OA.272.41.2021

ODPOWIEDZI NA PYTANIA

Dot. postępowania przetargowego nr 2021/BZP 00126705/01 „Wymiana stolarki okiennej i drzwiowej w wili przy ul. Szpitalnej 2 w Łosicach”.

WYKAZ STOLARKI OKIENNEJ 1:100

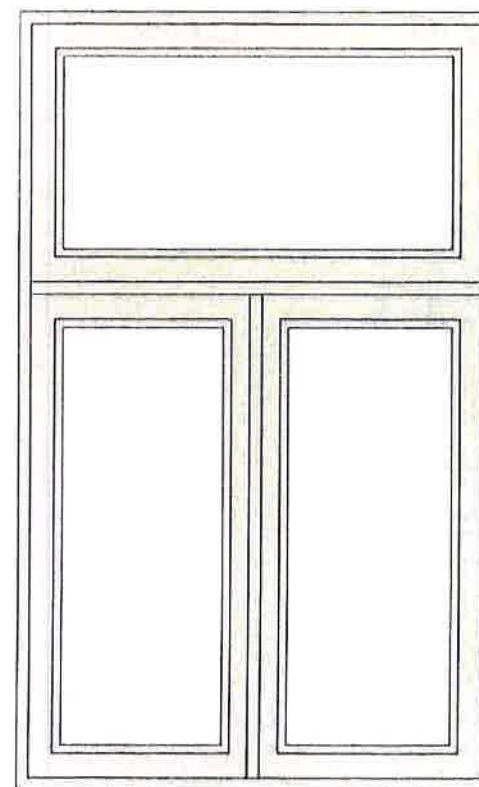
Proszę o podanie czy ramy okienne mają być gładkie czy występują na nich jakieś elementy dekoracyjne. Jeśli tak to proszę o dołączenie rozrysowanych detali.

Proszę o podanie czy okna mają być uchylno-rozwieralne. Jeżeli tak, to proszę o zaznaczenie na zestawieniu okien które części mają być uchylne.

Czy okno ma być podzielone z wysokości szprosami czy mają to być dwa oddzielne skrzydła okienne.

Ramy okienne gładkie, w załączeniu wykaz stolarki i aktualizacja z potwierdzeniem Mazowieckiego Wojewódzkiego Konserwatora Zabytków.

Okna rozwierno-uchylne (każde skrzydło okienne).

Okna bez szprosów. Skrzydła okienne dzielone wg. załącznika rysunkowego.

OKNA NA WZÓR ISTNIEJĄCYCH SKRZYNKOWE OBUSZTRONNY KOŁO RAL 1013
OSTATECZNY KOLOR ORAZ WYGLĄD UZGODNIĆ Z KONSERWATOREM ZABYTKÓW PRZED MONTAŻEM
